Oggetto: osservazioni su Piano Regionale per le attività estrattive (PRAE) approvato con la D.G.R. n. 81-6285 del 16 dicembre 2022

OGGETTO: Piano Regionale Attività Estrattive della Regione Piemonte (PRAE). Convocazione della seconda conferenza di copianificazione e valutazione e avvio della consultazione dei soggetti competenti in materia ambientale per la fase di valutazione della procedura di VAS ai sensi dell'art. 5 comma 1 lettera c) della L. R. 23/2016 e dell'art. 13 comma 5 bis del D. Lgs. 152/2006 - Invio parere della Città di Alessandria per la seconda conferenza di copianificazione

Oggetto: OSSERVAZIONI AL NUOVO PIANO REGIONALE ATTIVITA' ESTRATTIVE

**OGGETTO: PIANO REGIONALE DELLE ATTIVITA' PRODUTTIVE DELLA REGIONE
PIEMONTE E RAPPORTO AMBIENTALE – TRASMISSIONE RICHIESTE
CHIARIMENTI - OSSERVAZIONI/CONTRIBUTI**

POLO - A 011004

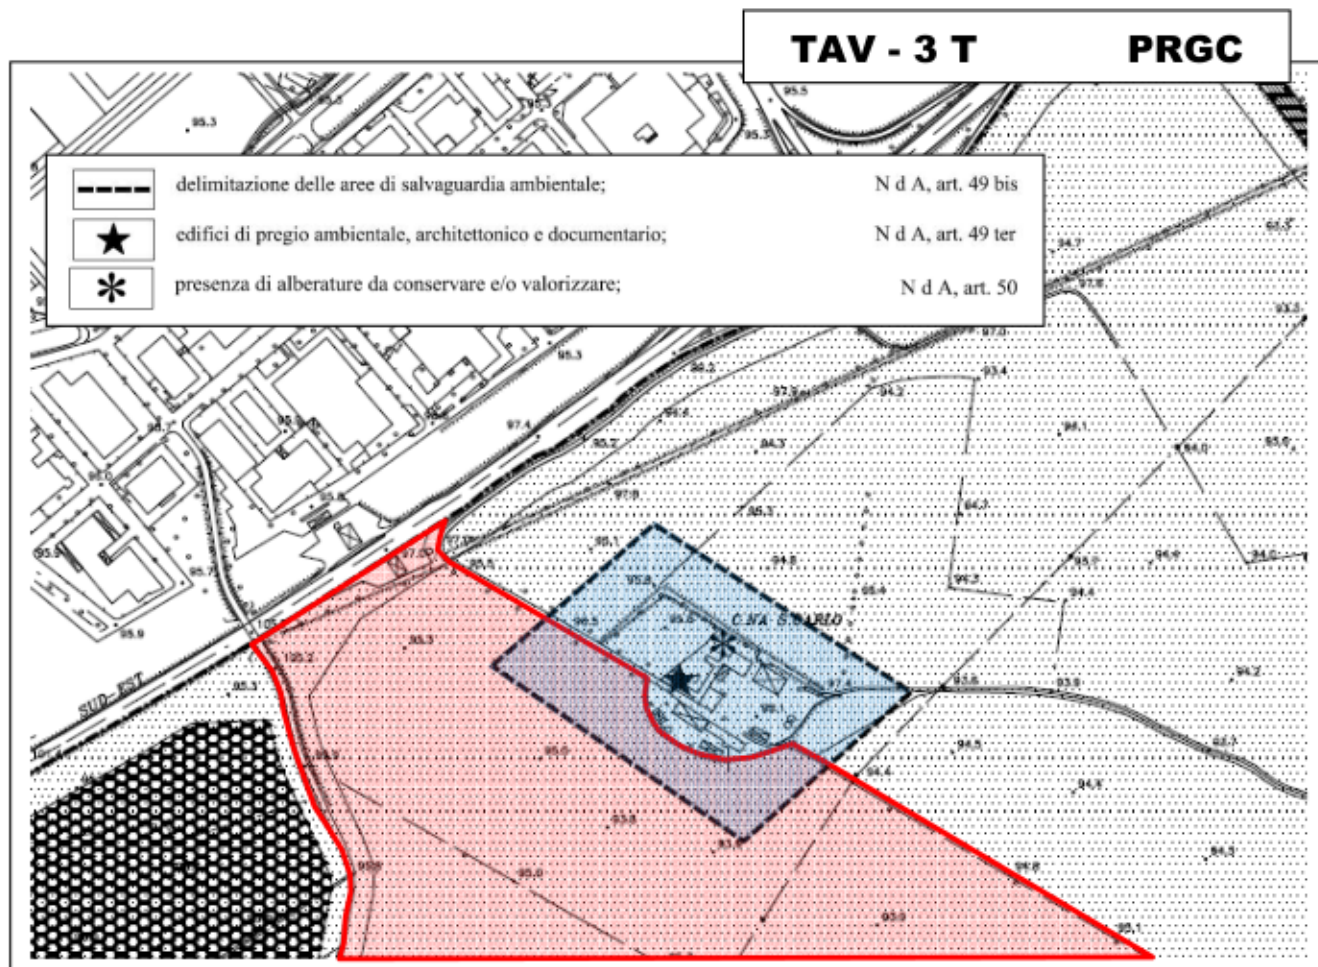
In relazione all'individuazione del polo dietro rappresentato, si evidenzia (in blu) la totale inclusione in posizione centrale del complesso immobiliare della Cascina Valona e, più a nord, il coinvolgimento parziale dell'area tutelata dallo strumento urbanistico vigente denominata Cascina San Carlo, come da stralcio cartografico di PRGC e relativa legenda:

In specifico riguardo gli articoli 49 bis e ter delle NdA, stabiliscono per gli edifici contrassegnati con una stella e la pertinente area di salvaguardia ambientale, l'assoggettamento ad edificabilità controllata, con la tutela dei *“caratteri morfologici dell'edificio e delle aree circostanti”*.

In attinenza di vincolo conservativo (art. 50 NdA), si segnala inoltre la presenza di alberature da preservare e valorizzare.

Si propone quindi, per non pregiudicare le attività agricole, limitandone i potenziali necessari ampliamenti, di ridefinire la perimetrazione proposta escludendo dal polo, con ampia ed adeguata zona di pertinenza strumentale a dette attività, le due cascine in questione.

Per quanto evidenziato, si propone la ripermetrazione del polo A-011004 sulla scorta delle indicazioni poste in narrativa, e lo stralcio completo dell'individuazione del polo A-011007.

Dalla comparazione dello stralcio della scheda di identificazione del polo *Alessandria – 1 (Codice A01007)* e il corrispondente stralcio della tavola planimetrica del piano vigente emergono tre criticità evidenziate ed enumerate nella pagina precedente.

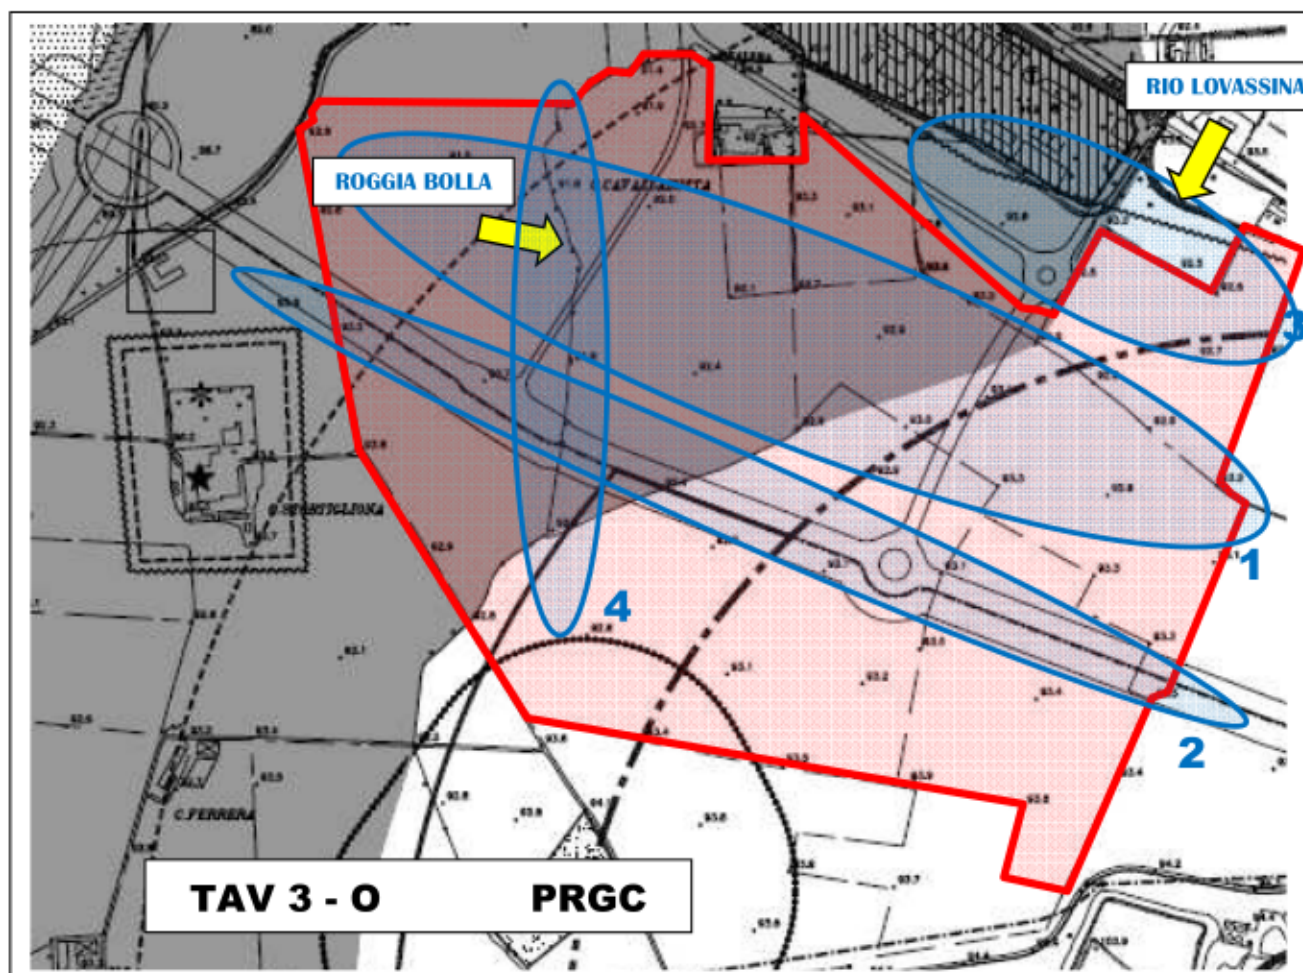
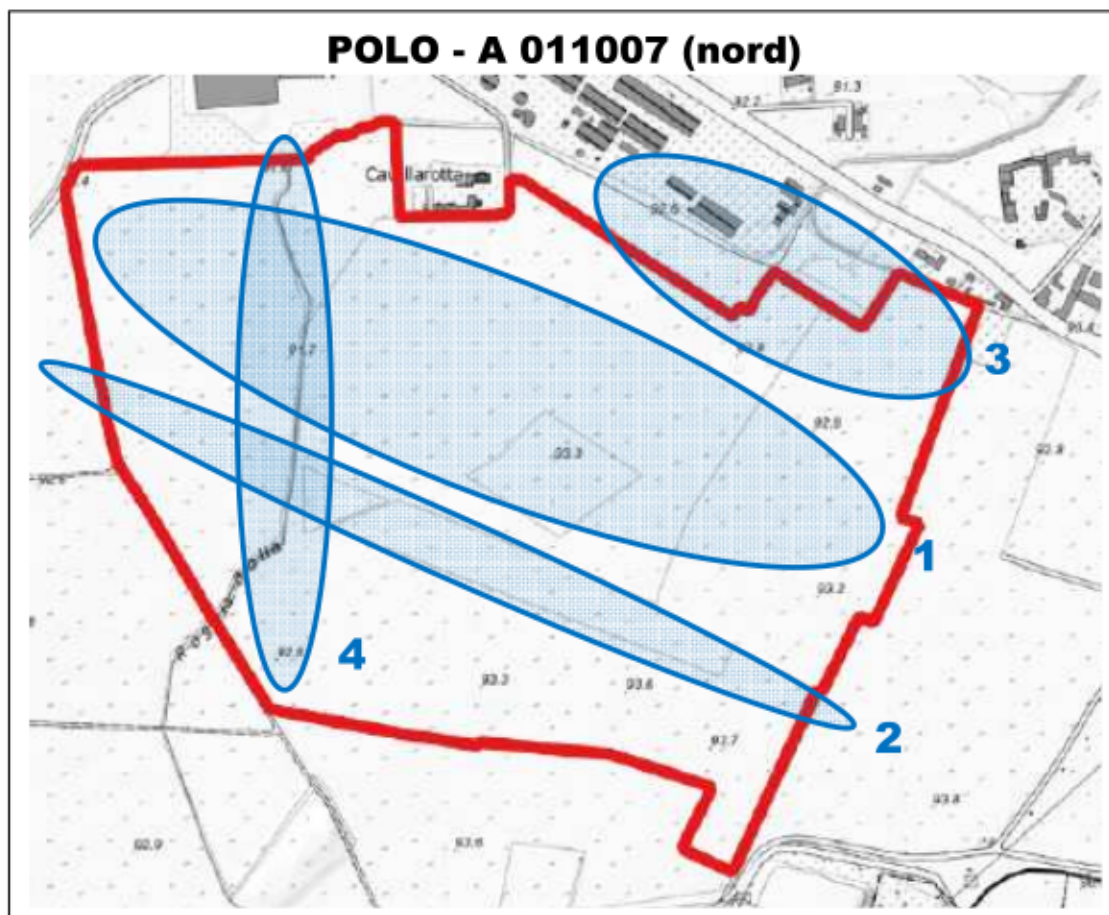
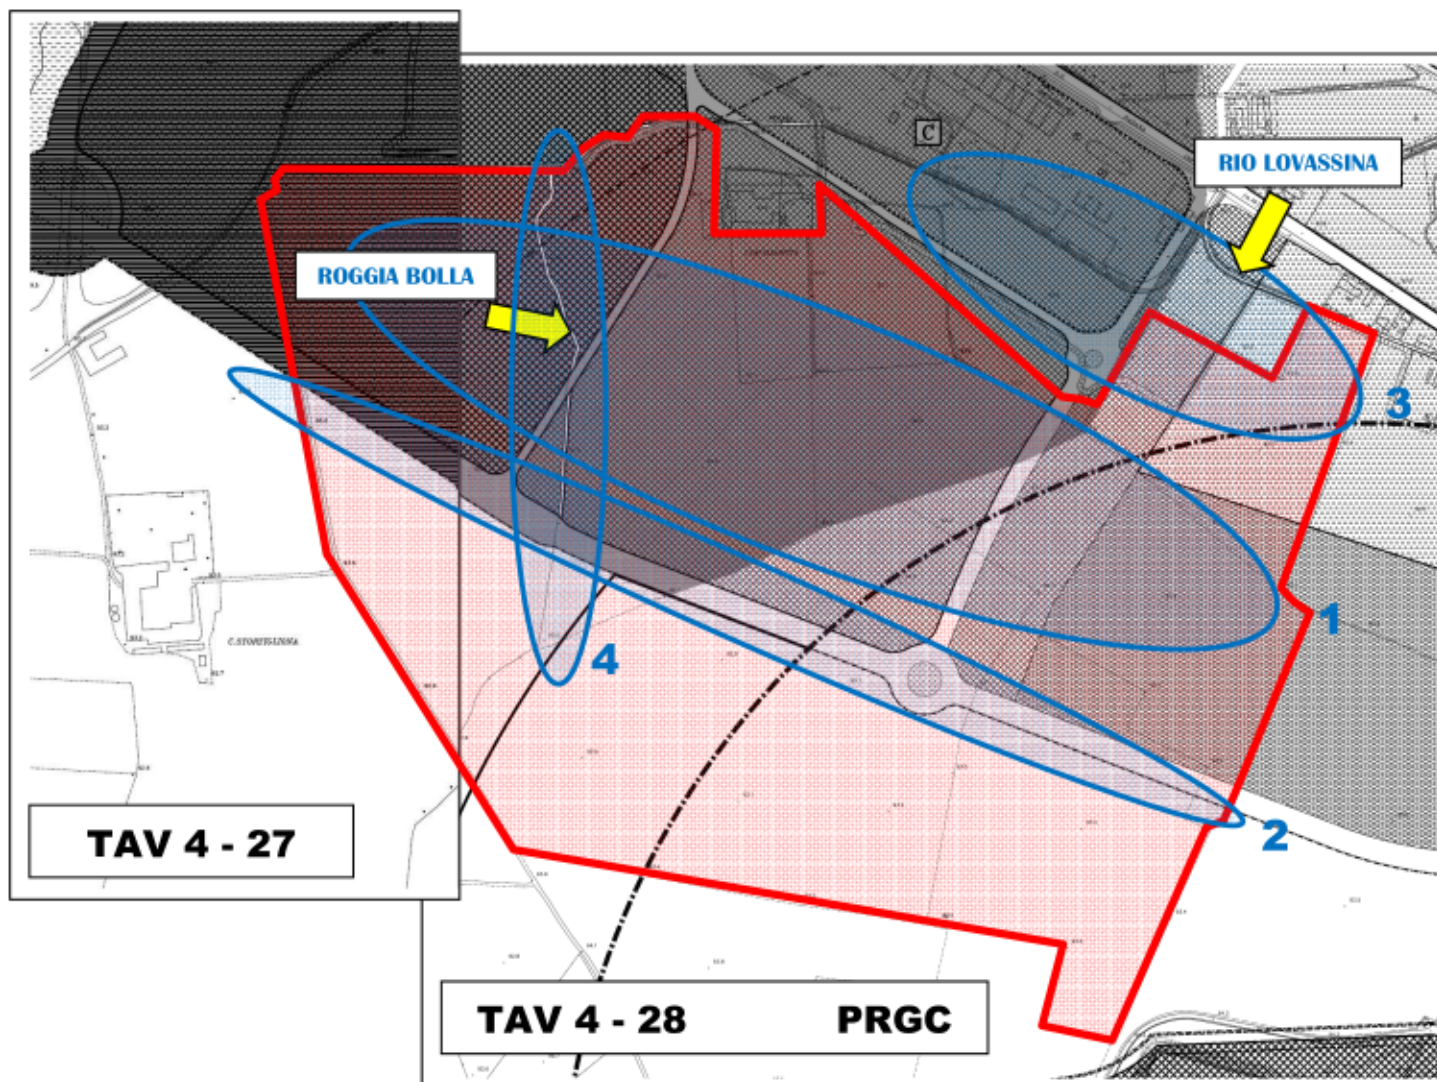
La prima scaturisce dal coinvolgimento di un'ampia riserva idrica all'interno della perimetrazione del polo, facendo così risultare detta proposta di localizzazione estrattiva, urbanisticamente non assentibile ai sensi dell'art. 52 ter NdA, che stabilisce il divieto a qualsiasi opera di escavazione in aree individuate dal piano come *"riserva idrica"*, anche per il prelievo di acque sotterranee.

Criticità ulteriormente acuita dalla presenza di un pozzo di captazione dell'acquedotto (n. 33) soggetto a specifica disciplina di settore in tema di zone di rispetto, quali: zona di tutela assoluta, zona ristretta e zona allargata.

La seconda vede lo sconfinamento del citato perimetro del polo su una parte di un'area pianificata dallo strumento vigente e destinata a residenza, nello specifico dall'art. 38 NdA a: *"Nucleo residenziale in area agricola"*.

La terza criticità, analogamente alla cascina San Carlo, è dettata dai vincoli di tutela ambientale in applicazione degli articoli 49 bis e ter delle NdA, che come detto, stabiliscono anche per la cascina Bolla, edificio contrassegnato con una stella e la relativa area di delimitazione in salvaguardia, l'assoggettamento ad edificabilità controllata, con la tutela dei *"caratteri morfologici dell'edificio e delle aree circostanti"*.

In ultimo, in chiave dirimente ai fini dell'assentibilità della proposta di localizzazione regionale, se confermati gli orientamenti dell'Amministrazione Comunale nelle sedi proprie, tendenti a riqualificare con riempimenti le parti di cava dismesse del polo in questione, si fa rilevare come detta proposta di ampliamento delle escavazioni dello stesso risulti in totale distonia con la *"menzionata programmazione"* di governo del territorio dell'Ente.

Alla luce della volontà di ripristino e riutilizzo dell'area si riterrebbe il sito non più idoneo alle attività estrattive.

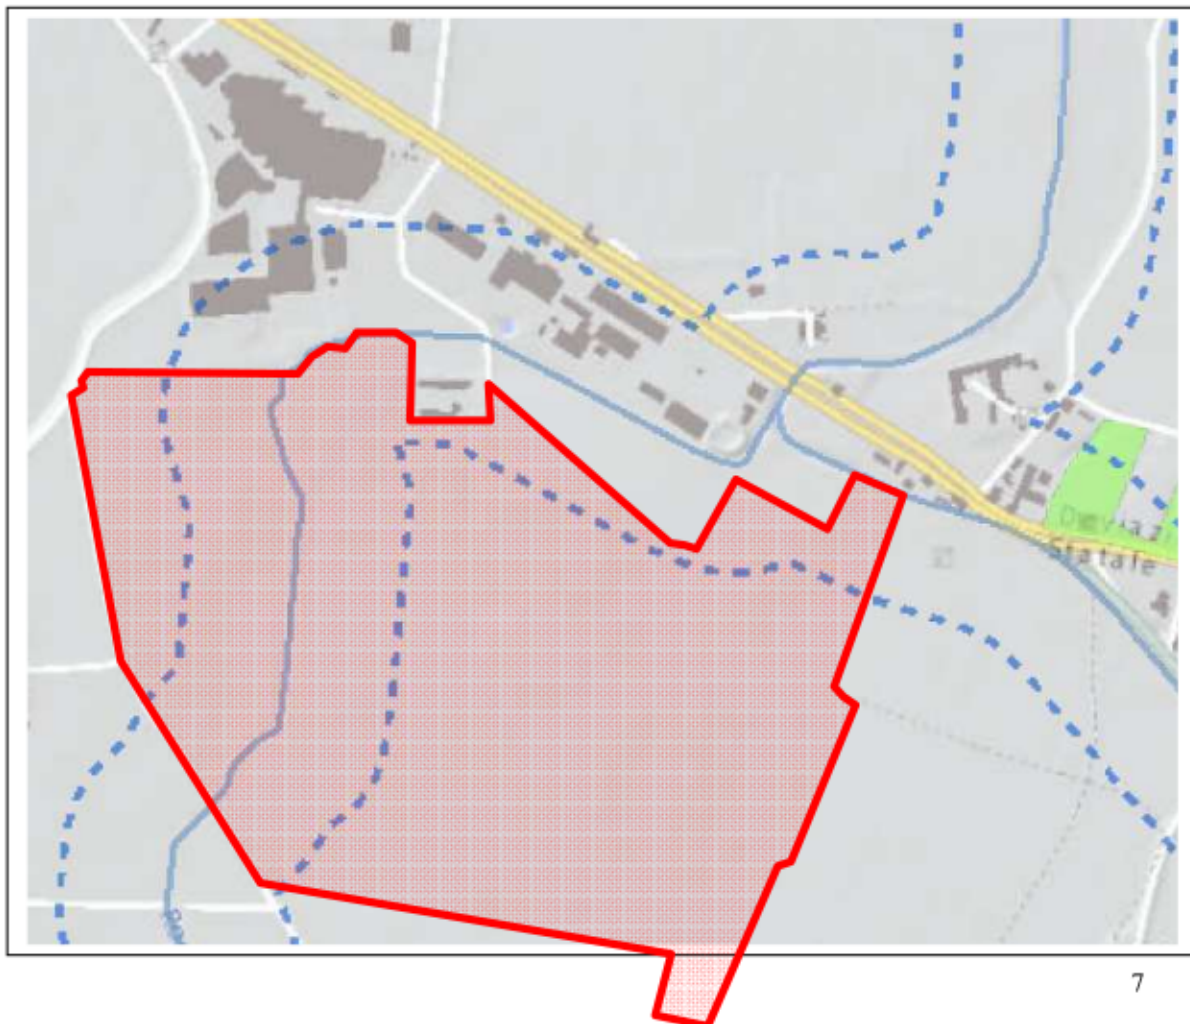
Dello stesso comparto A01007, fa parte l'area individuata a nord, a ridosso della ex statale n.10 ed in aderenza alla *zona di recupero urbanistico, art 63 Nda*, costituente la storica area industriale dello zuccherificio.

Qui, anche in considerazione della profondità di scavo proposta di 15 ml, problematica per la presenza di aree urbanizzate e urbanizzande, le criticità (individuate planimetricamente in blu) sono rilevanti e di entità tale da pregiudicarne la potenziale localizzazione. Osservando sulle pagine precedenti, la sovrapposizione di detta perimetrazione sulla tavole del Piano Regolatore vigente si evince subito l'impossibilità della identificazione localizzativa proposta, per le seguenti motivazioni:

1. L'area in questione è completamente pianificata con specifiche destinazioni d'uso volte al completamento del contesto urbanistico in essere, quali:
 - Aree per insediamenti industriali - art. 40 Nda

- Aree per insediamenti artigianali e deposito - art. 41 NdA
- Aree per attività turistico ricettive - art. 44 bis NdA
- Aree per impianti e servizi di carattere comprensoriale - art. 32 septies NdA.

2. La proposta di perimetrazione vede il coinvolgimento di un'arteria stradale di progetto con studi di fattibilità già posti in atto dall'Amministrazione.

Detta strada, pianificata parallelamente alla ex statale n.10, andrebbe a decongestionare il carico automobilistico alla stessa e con la realizzazione del nuovo ponte sul Bormida (anch'esso corredato da recente studio di fattibilità condiviso da AIPO) costituirebbe un'ulteriore porta di ingresso della città con ovvi benefici per la viabilità.

In tema di sicurezza, si segnala inoltre, che la strada in questione assumerà rilevanza determinante come via di fuga, in ambito di Rischio di Incidente Rilervante (RIR), data la presenza del vicino stabilimento ricadente nella cd. "Direttiva Seveso" (Direttiva 96/82/CE).

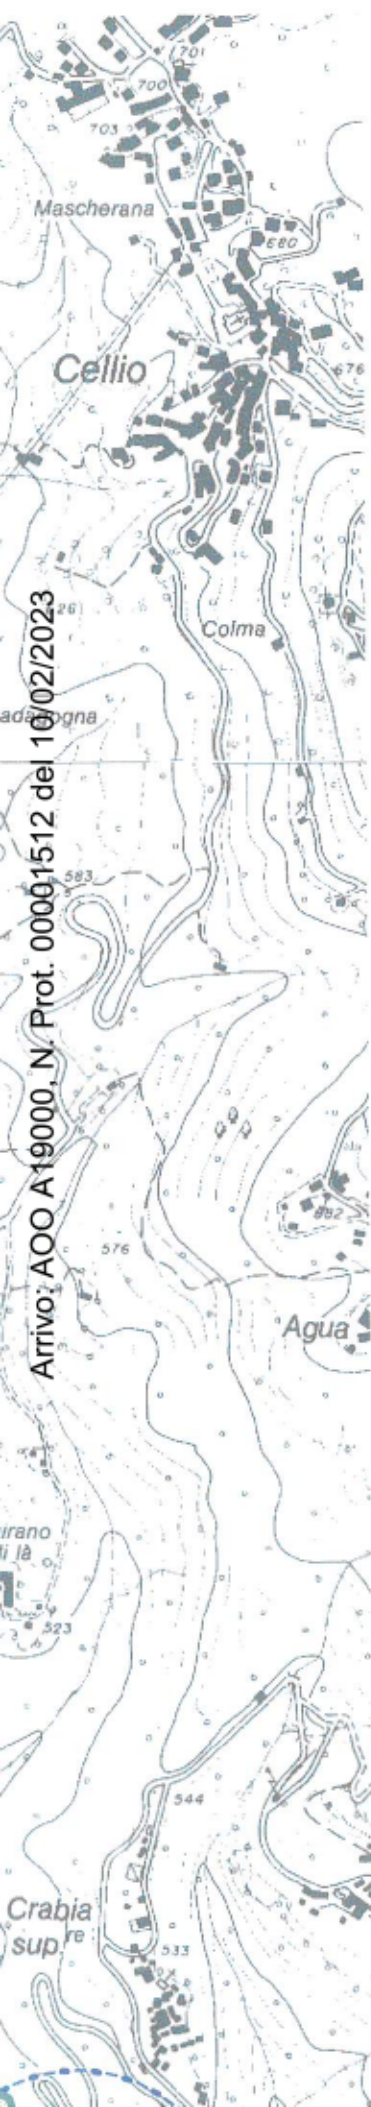
L'attività estrattiva condotta dalla scrivente ed identificata con il nuovo codice cava **H0029V**, è stata estromessa dal **POLO V01108** in cui ricadeva sino all'anno 2021.

Si richiede pertanto il reinserimento nel POLO, in quanto nel sito sono presenti un impianto di recupero d'inerti oltre ad un impianto di betonaggio.

Nell'allegato A riportante i mappali di cava autorizzata alla data di adozione del nuovo PRAE, è presente il **mappale n° 5** del foglio 43 del Comune di Borgosesia; mappale che non è stato riportato nella nuova scheda ed estromesso dalla perimetrazione.

L'allegato B riporta i mappali richiesti per l'ampliamento dell'area di cava ed indica con linea tratteggiata la nuova perimetrazione dell'area di cava; il **mappale 102** del foglio 43 del Comune di Borgosesia non è stato riportato sulla scheda ed è stato estromesso dal tratteggio di perimetrazione. Si richiede pertanto di voler integrare la scheda con i due mappali mancanti e di ricomprendere gli stessi entro la perimetrazione tratteggiata.
